Kosmos barnehage

Plan og sluttrapport for uavhengig kontroll av konstruksjonssikkerhet, prosjektering

RIB-J01	2021-02-02	Plan- og sluttrapport uavhengig kontroll prosjektering konstruksjonssikkerhet	INLFO	OLRAM	INLFO
Versjon	Dato	Beskrivelse	Utarbeidet	Fagkontrollert	Godkjent

Utsnitt fra dekke over plan 1, del 2, med merket områder

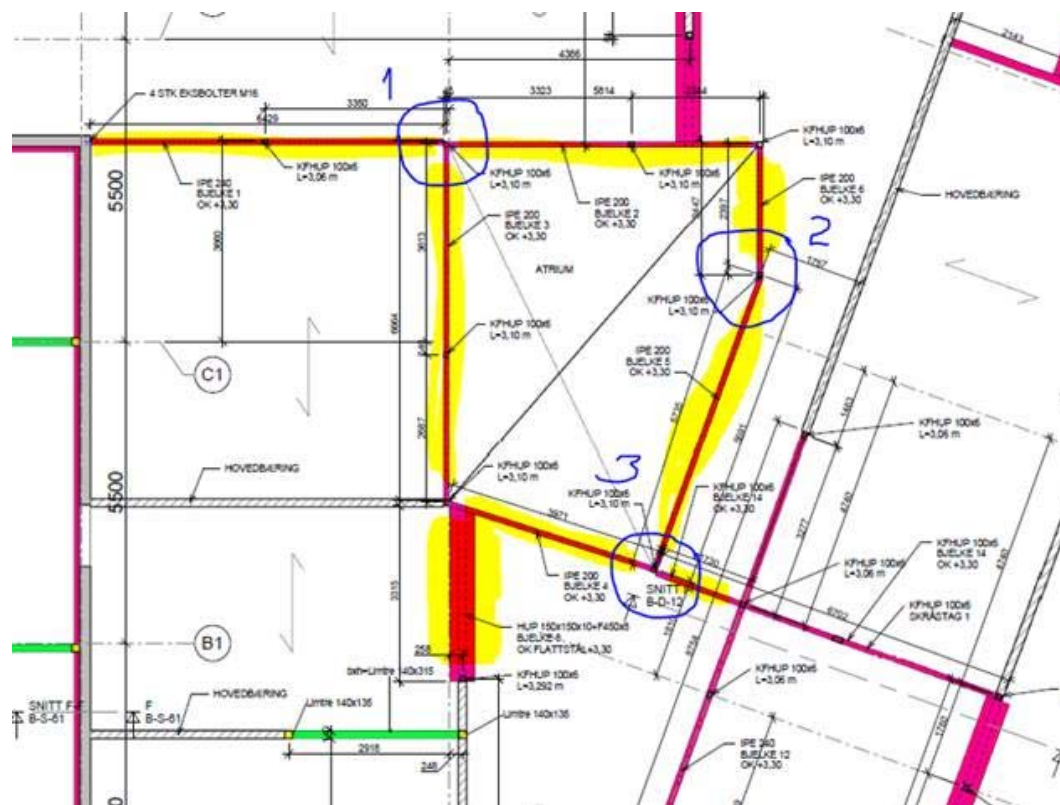
I forhold til konstruksjonssikkerhet har vi merket oss at oversendte tegninger fra RIB er mangelfulle i noen områder.

Derfor ønsker vi en bekreftelse på at merkede områder er prosjektert og kontrollert, samt at utførelsen er iht. til prosjektering.

Stål bør ikke kles inn før vi har fått oversendt og godkjent bekreftelse/dokumentasjon.

1) Bilde knutepunkt 1

2) Bilde knutepunkt 2

3) Bilde knutepunkt 3

- 4) Ønsker bekreftelse på at toppsvill og oppleggstrykk fra bjelker ved utsparinger overlys er kontrollert.

- 5) Ønsker en bekreftelse på at løsning er godkjent
